Acuerdo 951 Por el cual se aprueba la incorporación del cambio en los límites de generación y absorción de potencia reactiva de las unidades de la planta de generación Urrá y las respectivas curvas de carga

951

6 Abril, 2017

Figura 2. Curva de Capacidad Declarada y Puntos de Prueba Acordados

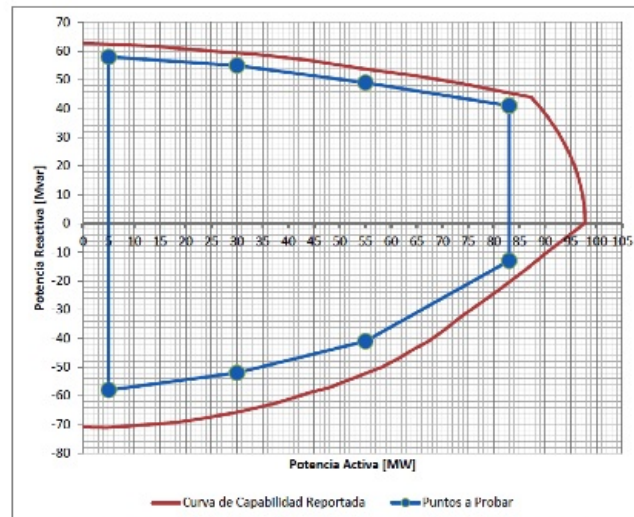
UNIDAD 1

| CENTRAL HIDROELÉCTRICA URRÁ I | | | | | |
|---|--------------------------------|-------------|------------------------|-------------------------------|-------------|
| 5 | 63 | 58 | 5 | -58 | -58 |
| 30 | 63 | 55 | 30 | -58 | -52 |
| 55 | 63 | 49 | 55 | -58 | -41 |
| 83 | 63 | 41 | 83 | -58 | -13 |

Figura 2. Curva de Capacidad Declarada y Puntos de Prueba Acordados

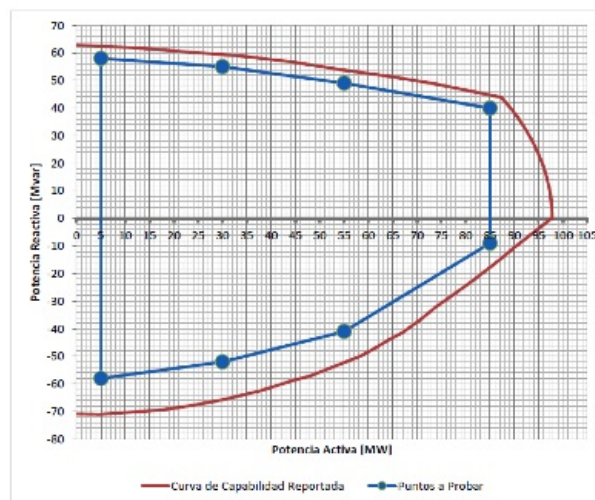
UNIDAD 2

| UNIDAD No 2 | | | | | |
|-------------------------|--------------------------------|-------------|------------------------|-------------------------------|-------------|
| 5 | 63 | 58 | 5 | -58 | -58 |
| 30 | 63 | 55 | 30 | -58 | -52 |
| 55 | 63 | 49 | 55 | -58 | -41 |
| 85 | 63 | 40 | 85 | -58 | -9 |

Figura 2. Curva de Capacidad Declarada y Puntos de Prueba Acordados

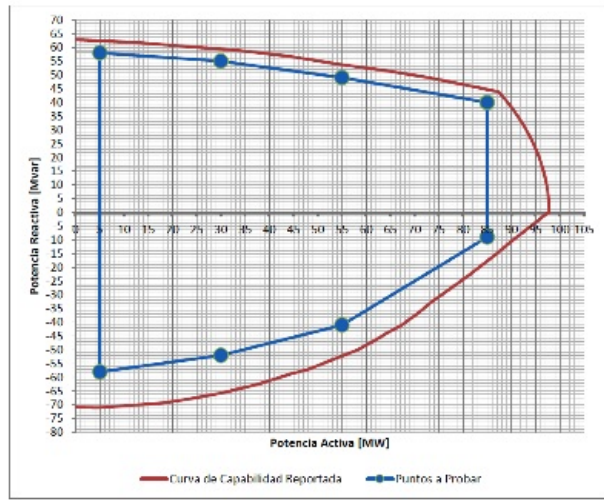
UNIDAD 3

| UNIDAD No 3 | | | | | |
|-------------------------|--------------------------------|-------------|------------------------|-------------------------------|-------------|
| 5 | 63 | 58 | 5 | -58 | -58 |
| 30 | 63 | 55 | 30 | -58 | -52 |
| 55 | 63 | 49 | 55 | -58 | -41 |
| 85 | 63 | 40 | 85 | -58 | -9 |

Figura 2. Curva de Capacidad Declarada y Puntos de Prueba Acordados

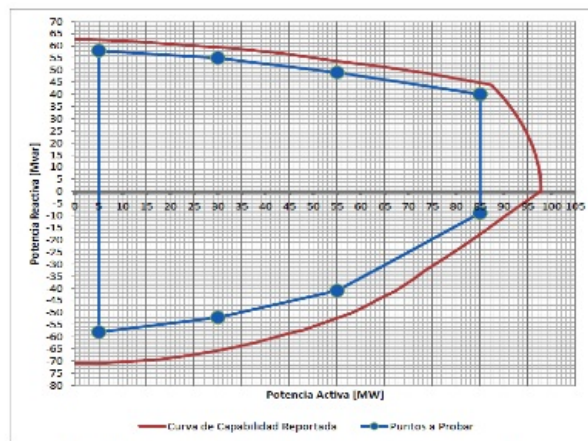
UNIDAD 4

| UNIDAD No 4 | | | | | |
|-------------------------|--------------------------------|-------------|------------------------|-------------------------------|-------------|
| 5 | 46.2 | 58 | 5 | -43.6 | -58 |
| 30 | 46.2 | 55 | 30 | -43.6 | -52 |
| 55 | 46.2 | 49 | 55 | -43.6 | -41 |
| 85 | 46.2 | 40 | 85 | -43.6 | -9 |
